**IMPIANTO IDROELETTRICO DI RONDANERA NEI COMUNI DI TRAVO E  
COLI (PC) SUL FIUME TREBBIA**

*Relazione integrativa*

*Riscontro a nota ARPAE Prot. num. 18687/2021*

Figura 20: schema tipologico di sesto di impianto che verrebbe utilizzato in caso di attivazione della piantumazione mitigativa.

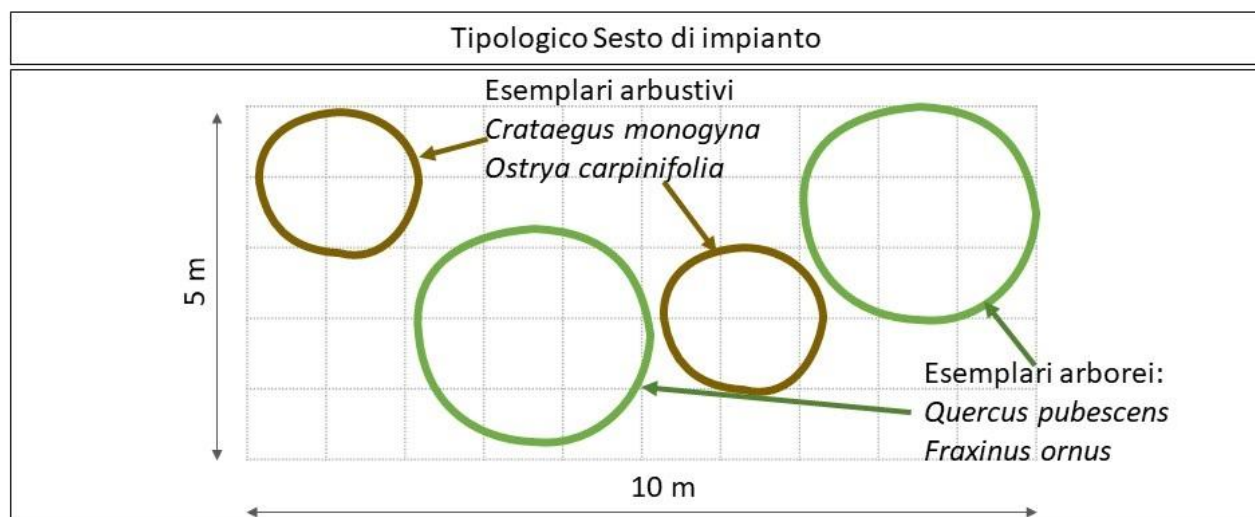
- a) un'adeguata rilevazione delle piantumazioni esistenti (alberi ed arbusti) nelle suddette aree;
- b) un'adeguata documentazione fotografica – con indicati i punti di ripresa fotografica- che documenti l'attuale percezione dei luoghi rispetto all'ambiente circostante, con particolare attenzione ai punti percettivi del paesaggio dalla viabilità esistente ed alle aree tutelate.

Al fine di mitigare l'inserimento delle opere in progetto si propone di eseguire un intervento di ripiantumazione di essenze autoctone, entro una fascia di 5 m di spessore, nel tratto compreso tra l'innesto del canale di derivazione e le strutture delle cabine di trasformazione e consegna, per una lunghezza di circa 100 m.

L'intervento verrà eseguito con sesti di impianto naturaliformi che ricreino una copertura coerente con la vocazionalità vegetazionale del sito.

Il sesto di impianto è concepito per poter essere inserito e composto nell'area individuata, ad originare una fascia con aspetti di irregolarità che permettano di simulare una copertura naturale ed evitino l'effetto filare.

Figura 31 – Dettaglio tipologico copertura metallica.

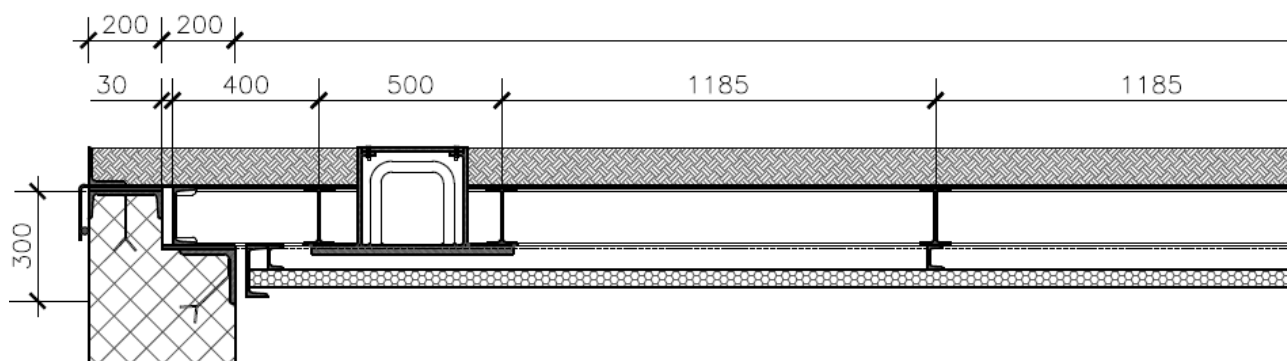
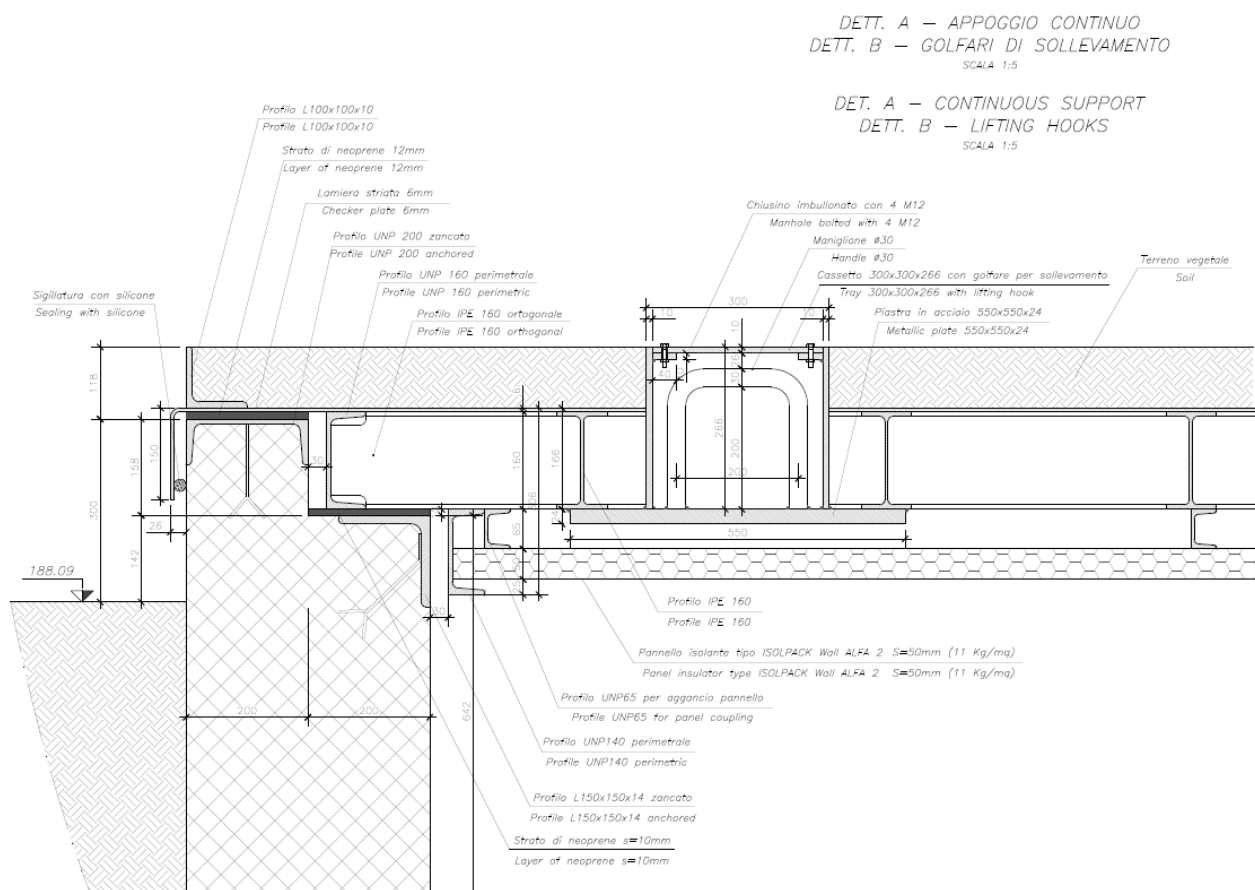
Si richiedono chiarimenti in merito alla finitura della soletta in ca posta a quota 195,53 m s.l.m. (dimensioni 11,90 x 9,20 m) ed eventuali impianti posti al di sopra della soletta.

La soletta sarà costituita da cemento armato rivestito, verso l'esterno, da guaina ardesiata impermeabile. Sono previste due aperture di dimensioni 3.20x2.10 m necessarie per le operazioni di manutenzione straordinaria dei gruppi generatore. Tali aperture saranno ricoperte da piastre metalliche con chiusura impermeabile. Qui nel seguito si riportano alcuni dettagli delle coperture metalliche.

Relativamente alla seconda parte della richiesta, si precisa che non sono previsti impianti di alcun tipo sopra la soletta ad eccezione del camino di aerazione, la cui quota di culminazione viene posizionata al di sopra del

tirante idrico previsto per la piena di riferimento (TR200 anni). Il camino metallico è previsto con colorazioni RAL 6012 o 6014, a scelta della DL, in armonia con le restanti parti metalliche dell'impianto.

Figura 33 – Planimetria su ortofoto (Google Earth) con indicazione della viabilità ordinaria (rosso = SS45, viola = strada comunale per Rondanera), pista sterrata (per Rondanera = blu), pista di accesso prevista da progetto (giallo). In rosso si riportano le opere in progetto.

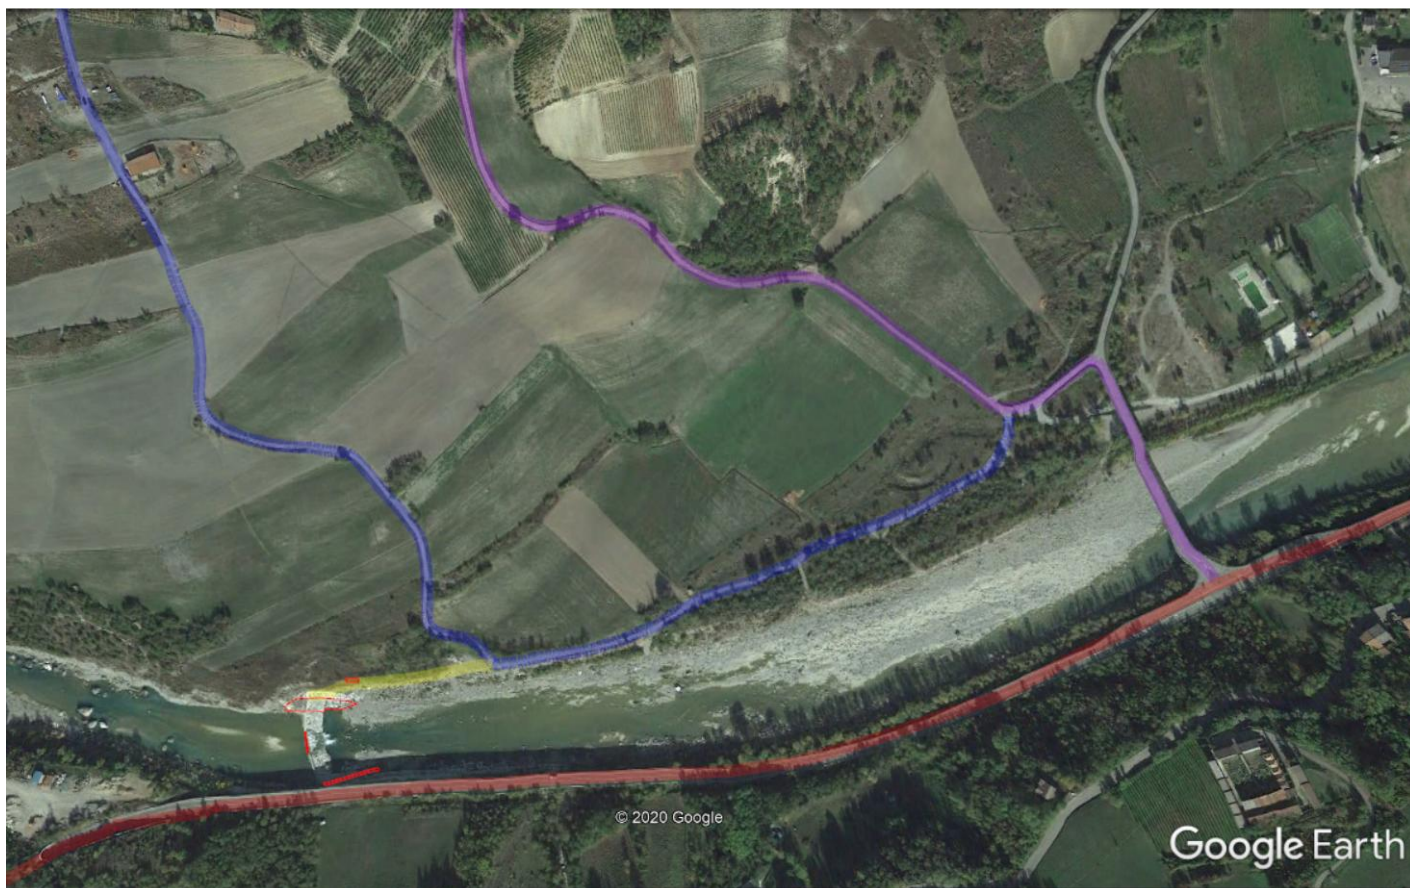
Si richiede chiara relazione relativa alle opere di accantieramento che includa la definizione della viabilità di cantiere, dei manufatti ed opere da realizzarsi ai fini cantieristici ed i lavori di rimessa in pristino dei luoghi.

L'accesso all'impianto avviene lungo la sponda sinistra del Trebbia, sfruttando la viabilità ordinaria e forestale già presente sul territorio (vedasi immagine seguente). La strada bianca che conduce a Rondanera costeggia inizialmente il corso del fiume per poi salire verso Rondanera. In corrispondenza di questa curva sarà realizzato lo svincolo della nuova pista di accesso, il cui tracciato (visibile nell'immagine qui di seguito e nelle tavole di progetto) prosegue costeggiando il corso d'acqua sino a raggiungere il volume tecnico di gestione. Da lì, tramite un breve tratto in discesa, raggiungerà infine l'impianto idroelettrico.
